Ministero dell'Ambiente e della Tutela del Territorio e
del Mare - Direzione Generale Valutazioni Ambientali

E.prot DVA - 2011 - 0031940 del 21/12/2011

Oggetto: Nuovo elettrodotto a 380 kV in semplice terna tra l'esistente stazione elettrica di Colunga (BO) e l'esistente stazione elettrica di Calenzano (FI) e le opere connesse alla realizzazione dello stesso. OSSERVAZIONI

**TRACCIATO CHE SI CHIEDE DI
REALIZZARE**

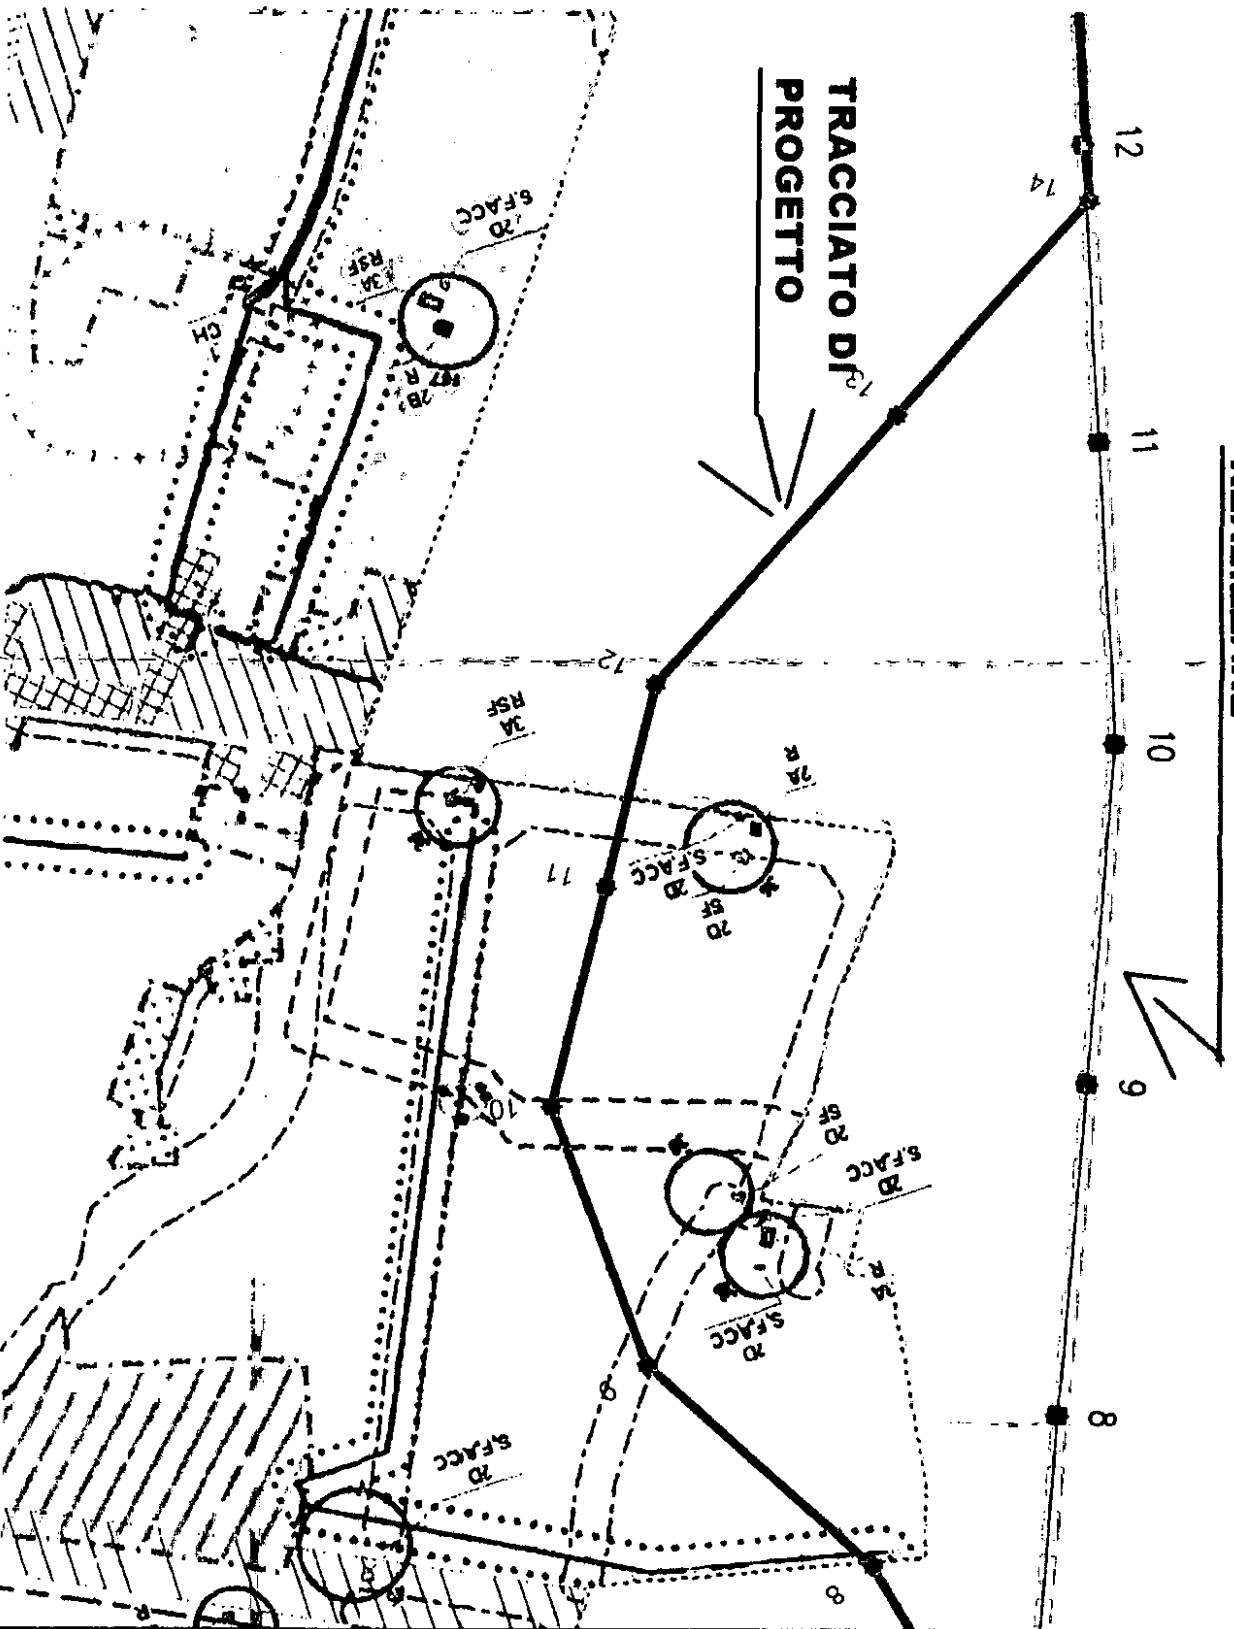
- 1)-Chiedono che il nuovo elettrodotto in linea aerea 380 kV segua il tracciato della linea esistente rappresentato in linea tratteggiata gialla nell'allegata planimetria; chiedendo altresì di precisare le motivazioni per le quali possa preferirsi il tracciato in progetto, dato che implica un percorso più lungo e meno lineare, quindi più oneroso sia in termini di costi di realizzazione, sia in ordine all'ammontare delle indennità di servitù di elettrodotto, rispetto a quello proposto.
- 2) Gli scriventi sono proprietari coltivatori diretti dei terreni sui quali si prevede di imporre servitù perpetua di elettrodotto che provocherebbe gravissimi

danni all'esercizio dell'azienda agricola per la presenza di due sostegni e per i vincoli conseguenti alla servitù medesima; questi ultimi ascrivibili tra i vincoli espropriativi -quindi indennizzabili-, non essendo conformativi.

- 4) I sottoscritti segnalano infine l'esistenza del proprio fabbricato ad uso abitativo che si verrebbe a trovare a soli ml. 70,00 circa dall'asse dell'elettrodotto ed a circa ml. 100,00 circa dal sostegno n.11, poiché si è rilevata la mancata rappresentazione di detto edificio in diversi elaborati pubblicati. L'abitazione di cui si tratta è distinta nella mappa del Catasto Terreni con la particella 294 del Foglio 26 del Comune di Ozzano dell'Emilia.
